11283 Loka-Hara teega ristumise profiil, km 0,79 mõõtkavas 1:100

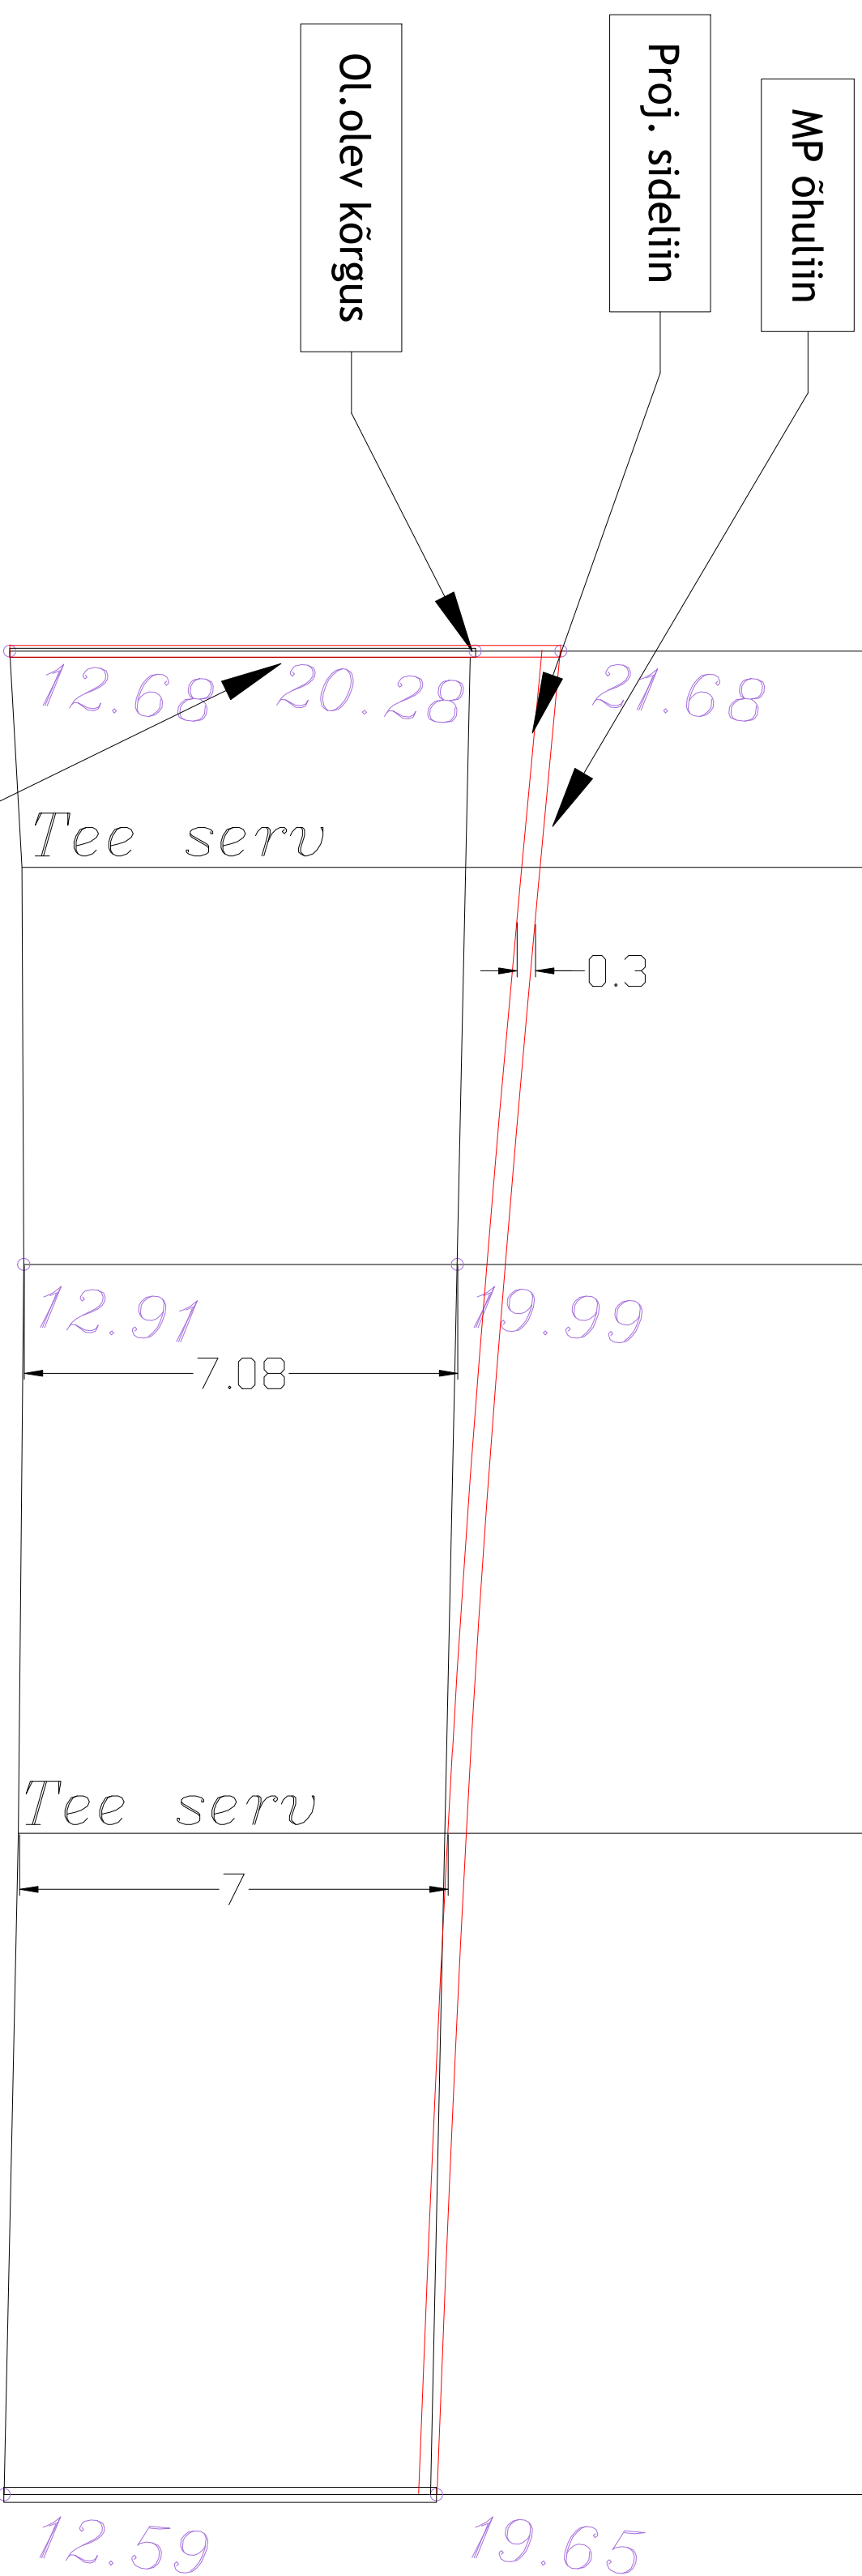
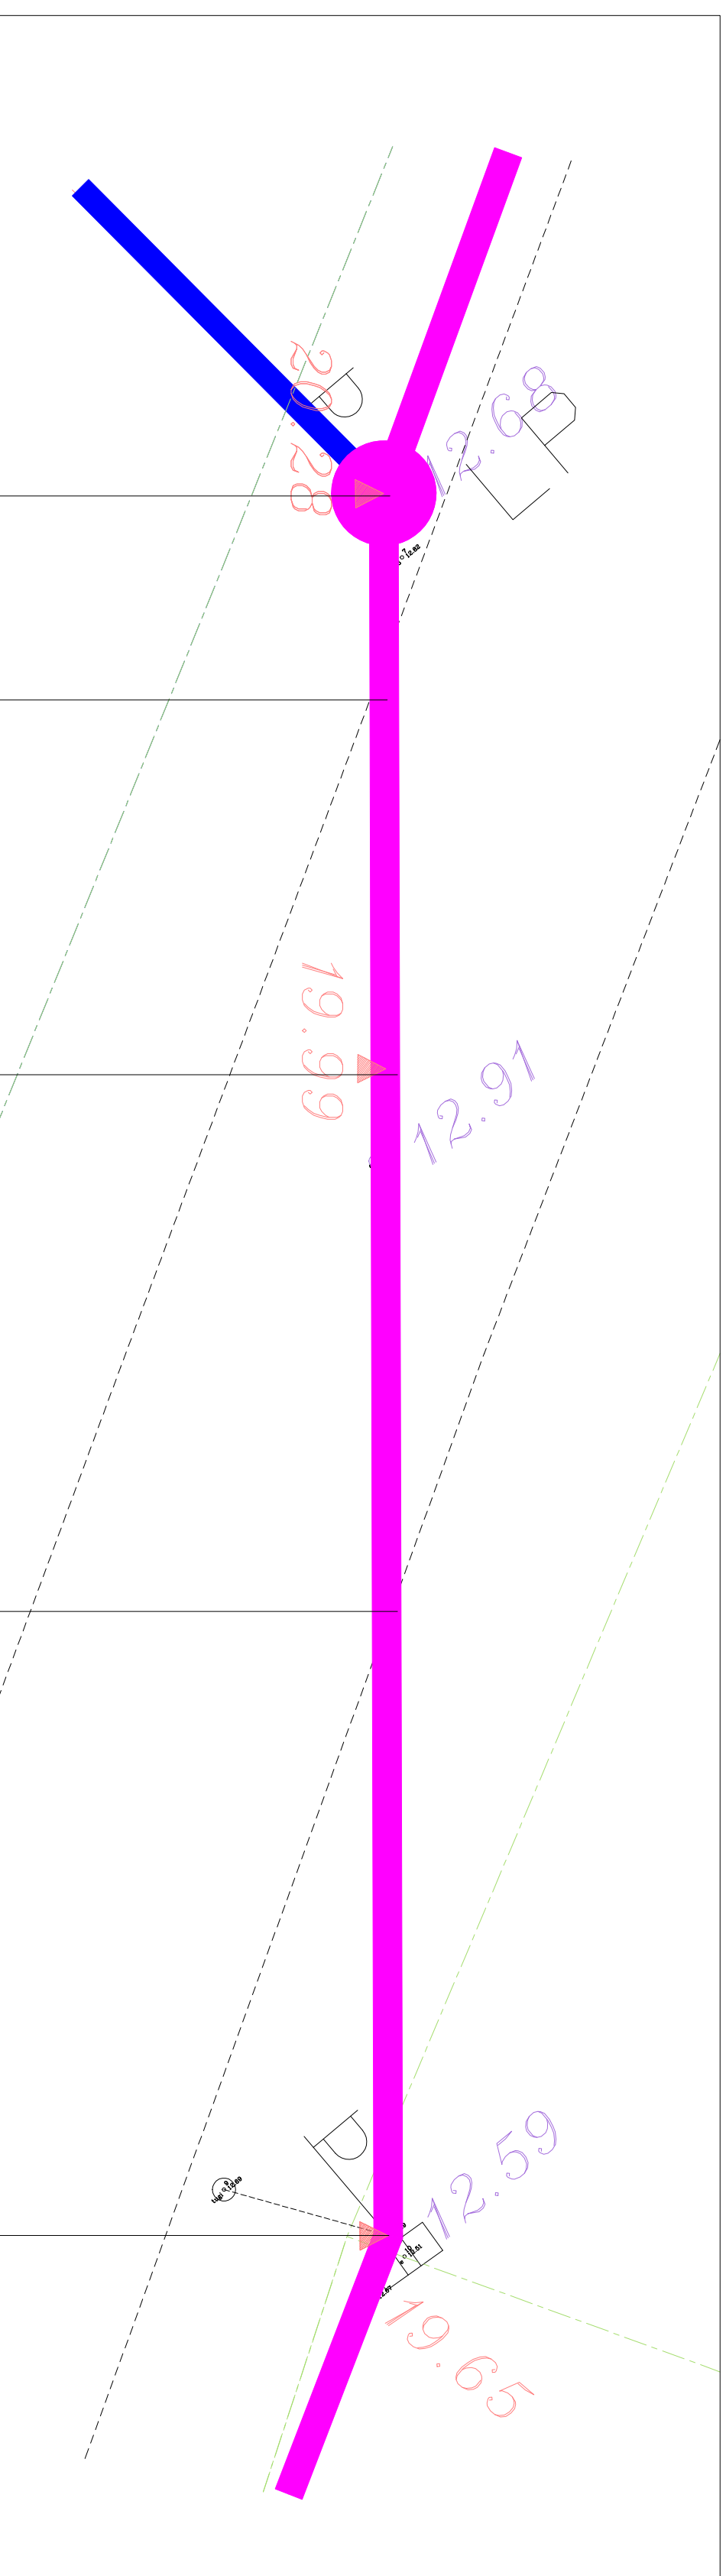
Asendada mast ja tugi, uue masti pikkus 11m (9m maapinna peal)  
Kogu teekatte ulatuses peab olema tagatud min. rippegabariti 7m
